Název a číslo stavby: **Tramvaj Plotní - soubor staveb - etapa 2-4**

Věc: Vyjádření k předložené ZBV č. 5/128.5 – SO 100.35.1/2 – Křižovatka Zvonařka – Plotní, komunikace

**Průvodní list zařazení do skupiny
pro ZBV číslo: 5/128.5**

Změnový list

SITUACE STAVEBNÍCH ÚPRAV 1: 250
SO 100.35.1 KŘÍŽOVATKA ZVONAŘKA - PLOTNÍ, KOMUNIKACE

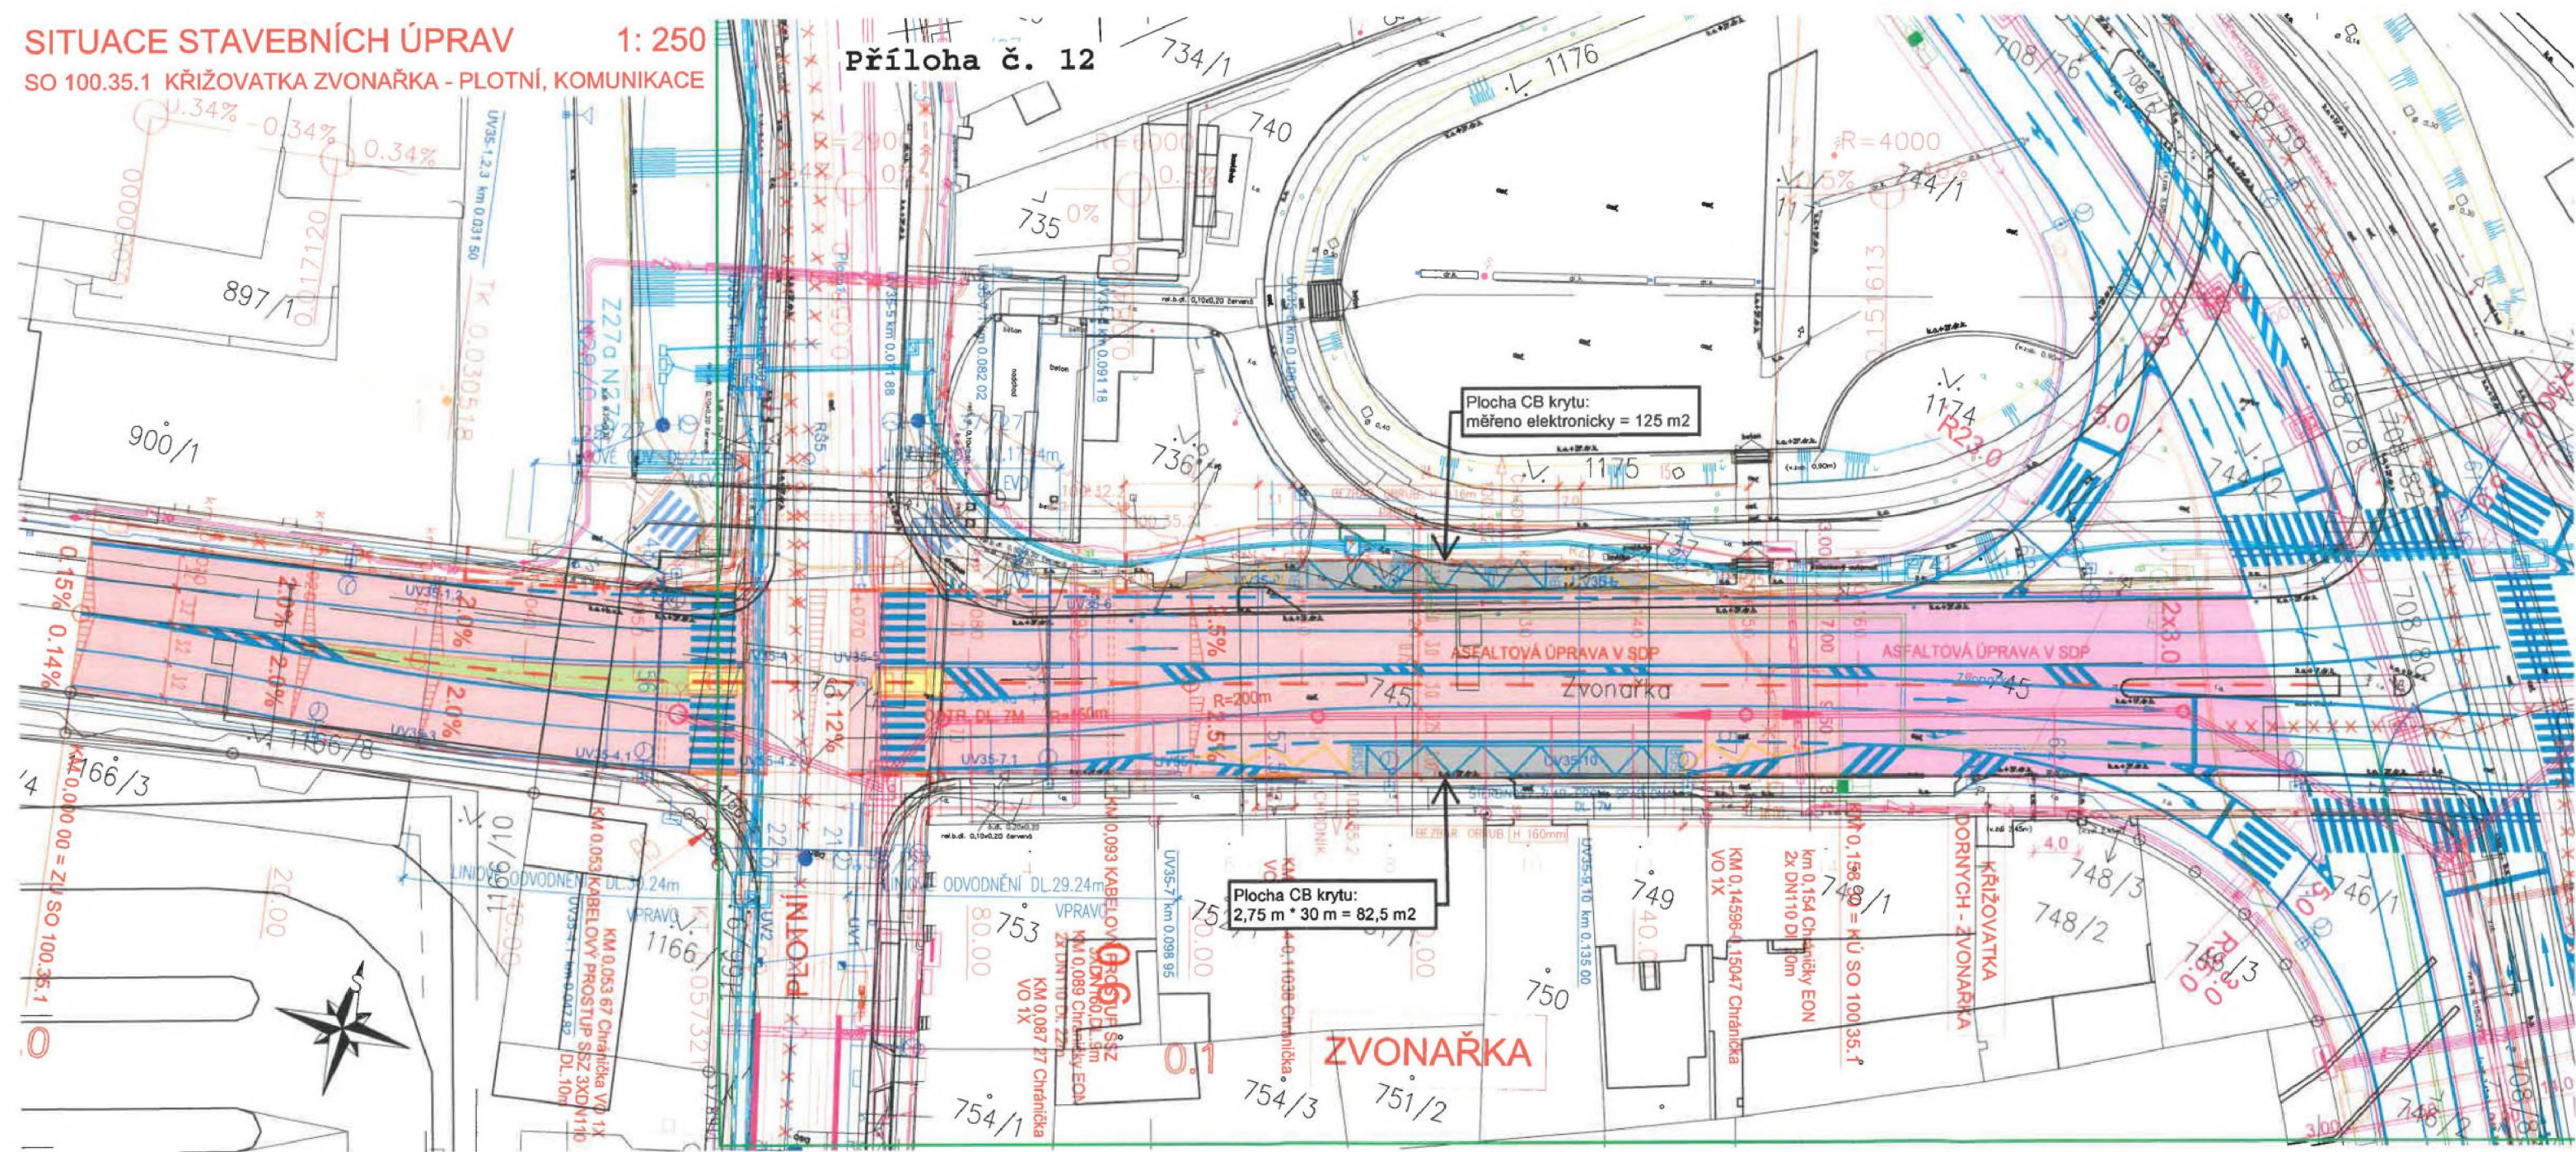
Na základě jednání ze dne 28.2.2020 (viz příloha č. 11), které probíhalo z důvodu problematiky středního dělicího pásu na ulici Zvonařka a s tím spojenou úpravu vedení dopravy včetně autobusových zastávek. Orgány Odboru dopravy kraje a PČR požadovali sjednocení šířky autobusového zálivu s jízdními pruhy komunikace a jejich prodloužení, čímž došlo k zvětšení ploch zastávek oproti zadávací dokumentaci.

Dále na základě připomínky OD kraje, že v úseku křižovatky ul. Zvonařka s ul. Dorných hlavně v dopravních špičkách je vysoká intenzita dopravy, byla provedena změna řešení konstrukce autobusového zálivu i z důvodu vysoké frekvence zastavování autobusů na předmětných zastávkách a to v podobě zvětšení tloušťky cementobetonového krytu na 21 cm oproti 15 cm dle zadávací dokumentace a doplnění krytu ocelovou výztuží v podobě 2 ks KARI sítě 100/100/8, která nahrazuje původně navrženou výztuž pomocí drátků (drátkobeton).

Na základě technického řešení navrhnutém v zadávací dokumentaci stavby byly základy autobusových zastávek naprojektovány z cementobetonového krytu v tl. 150 mm a vyztuženým drátkobetonem.

999		Nové položky													
501	58120	CEMENTOBETONOVÝ KRYT DVOUVRSTVÝ NEVYZTUŽENÝ	M3	0,000	0,000	43,575	43,575	4 230,00	0,00	0,00	0,00	184 322,25	184 322,25	184 322,25	100,00%
		nové kryt C30/37 - zvětšení tloušťky krytu na 21 cm: celková plocha krytu: 82,5 + 125 = 207,5 m ² 207,5 * 0,21 = 43,575 m ³													
502	451366	VÝZTUŽ PODKL VRSTEV Z KARI-SÍTÍ	T	0,000	0,000	3,279	3,279	28 000,00	0,00	0,00	0,00	91 812,00	91 812,00	91 812,00	100,00%
		vyztužení cementobetonového krytu 2x KARI síť 100/100/8: hmotnost 7,9 Kg/m ² = 207,5 * 7,9 * 2 = 3 278,5 Kg													
999		Nové položky							0,00	0,00	0,00	276 134,25	276 134,25	276 134,25	100,00%
		Celkem							6 386 901,31	6 386 215,60	-137 522,37	280 292,55	6 528 985,78	142 770,18	2,24%
